Vizualne razlike napenjalnega valja 531 0628 30

531 0628 30

03G 109 243

Slika 1: 531 0628 30 (stara različica)

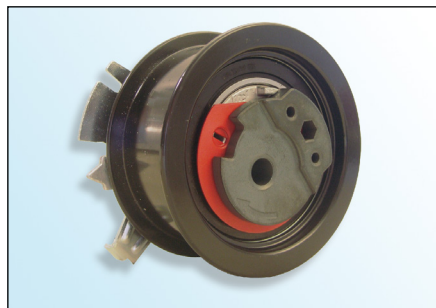
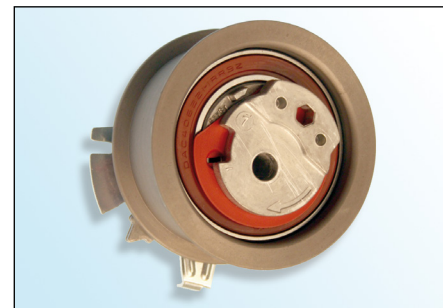
- ekscenter iz sintrane kovine
- površinski sloj E-Coat (črn)
- črna ležajna tesnilka

- ekscenter iz litega aluminija
- površinski sloj cink-fosfor (svetlorjav)
- rjava ali črna ležajna tesnilka

V sklopu neprestanega izpopolnjevanja naših izdelkov smo modificirali napenjalni valj **531 0628 30**.

Ta servisna informacija prikazuje vizualne značilnosti »stare izvedbe« in »nove izvedbe«.

»Stara izvedba« napenjalnega valja **ni** ukinjena in jo lahko še naprej vgrajujete po podatkih proizvajalca vozila.

Pri vgradnji »nove izvedbe« pazite, **dane** poškodujete površinskega sloja napenjalnega valja!
